Mõned (osaliselt korduvad) tähelepanekud projekti täiendamiseks:

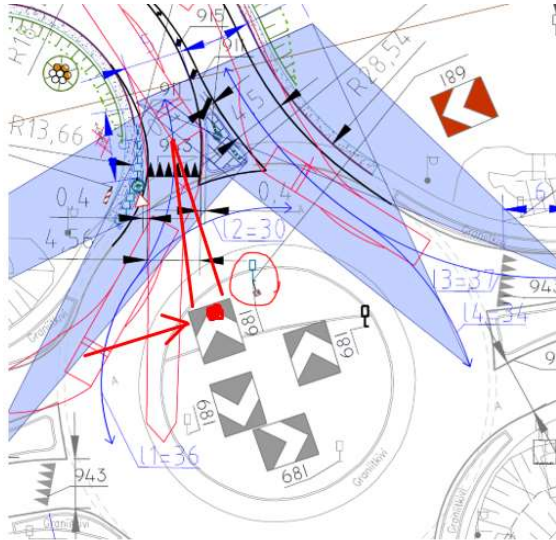
- Seletuskirjas on toodud, et killustikaluse elastsusmoodul peab olema 150MPa. Aga ministri määrus ütleb, et peab olema vähemalt 170MPa.

(9) Aluse tihendamist kontrollitakse elastsusmooduli mõõtmise teel tihendatud kihi pinnal LOADMAN- või INSPECTOR-tüüpi seadmega vähemalt iga 100 meetri järel ristliike kolmes punktis (tee teljel ja aluse servast 1,0 meetri kaugusel). Elastsusmoodul tihendatud aluse pinnal peab olema:

- 1) sõiduteel ≥ 170 MPa;
- 2) kõnniteel ≥ 140 MPa;
- 3) jalg- ja jalgrattateel ≥ 140 MPa;
- 4) jalg- ja jalgrattateel, mida kasutatakse teenindava transpordi jaoks ≥ 170 MPa;
- 5) eraldusaarel ≥ 120 MPa.

Vastus: Parandus, täiendus on sisse viidud.

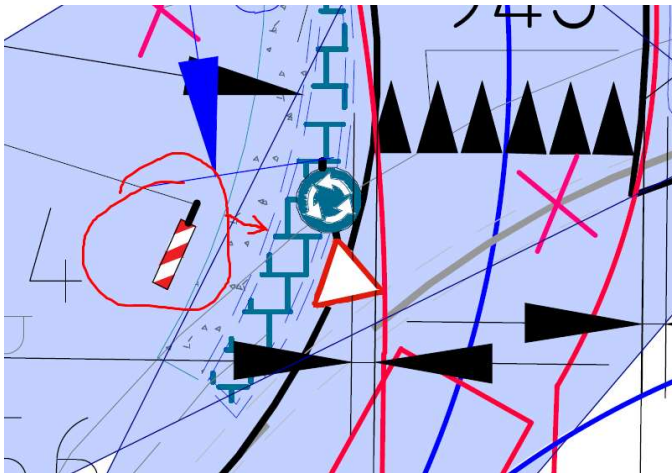
- Projekteeritud 681 märk peab paiknema sõidusuuna vastas, märgiposti tuleb nihutada.

Märk peab olema lihtsasti eemaldatav, kuna tegemist on eriveoste marsruudiga (sõidetakse mõlemas suunas üle ringristmiku kindlustatud ala, kus vedaja peab saama kiiresti märgid eemaldada ja tagasi paigaldada). Lisada vastav selgitus seletuskirja.

Vastus: Im. on nihutatud, selgitus seletuskirja lisatud.

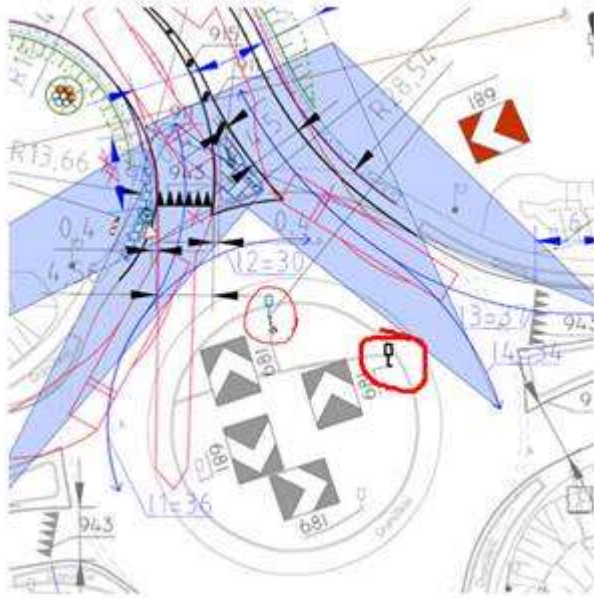
- 686 peab paiknema võimalikult ülesõidetava peenra lähedal, muidu pole sellest kasu – see peab „lõikajaid“ ohjeldama.

Vastus: Im. on nihutatud.
